(株)第一エレクトロニクス 仕様変更のお知らせ

発行日	平成18年5月29日
変更通知 No.	HRO-026-107

小形プラグイントランスデューサ(Fineシリーズ)銘板変更のお知らせ

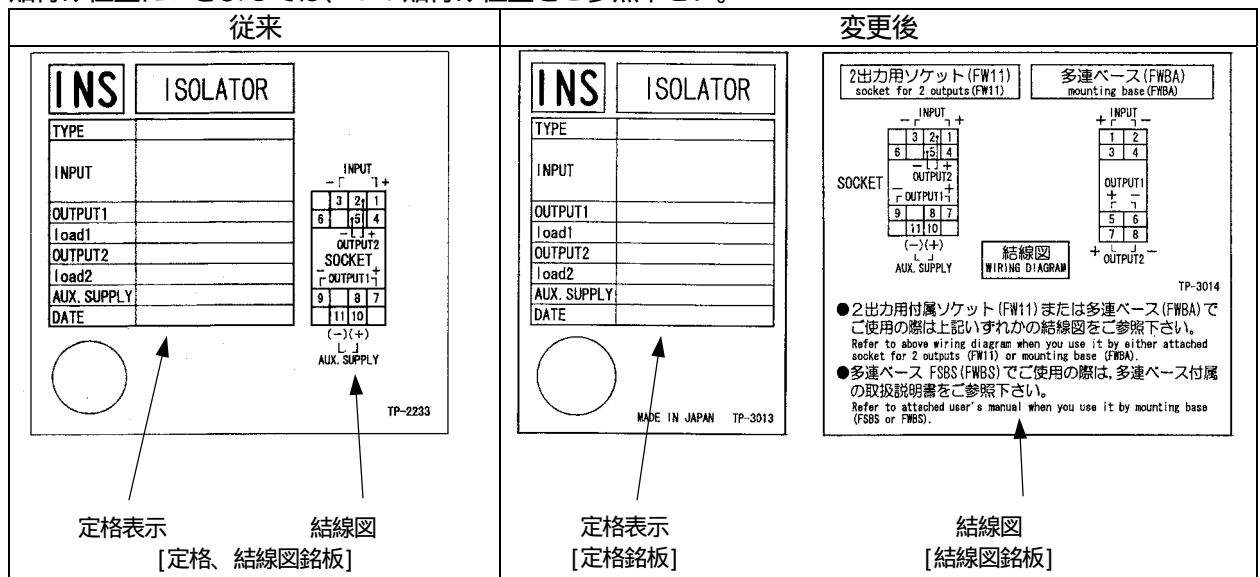
製品貼付の銘板を下記の通りに変更します。(記載例：アイソレータ FWTT 2出力)
貼付け位置につきましては、5. 貼付け位置をご参照下さい。

弊社、新製品の多連ベース(FWBA、電源スイッチ付き)使用時の結線図追加のため。
単体でソケット使用の結線図のほかに、多連ベース(FWBA)使用の結線図の追加と、既存の多連ベース(FSBS、FWBS)を使用する際の注意事項を記載しました。

5. 貼付け位置

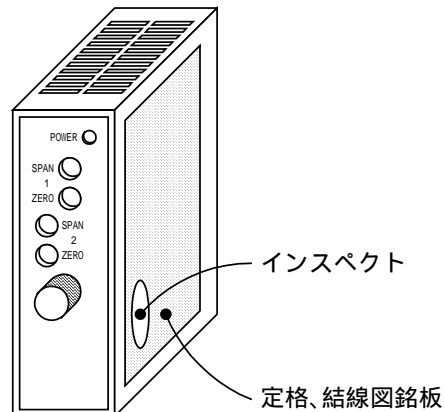
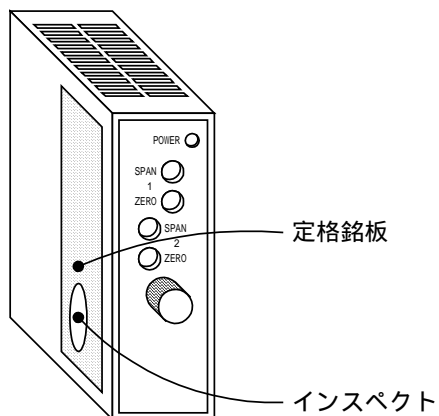
(1) 従来の貼付け位置

- ・正面から見て左側には銘板なし

- ・正面から見て右側に「定格、結線図銘板」を貼付け

(2) 変更後の貼付け位置

- ・正面から見て左側に「定格銘板」を貼付け

- ・正面から見て右側に「結線図銘板」を貼付け
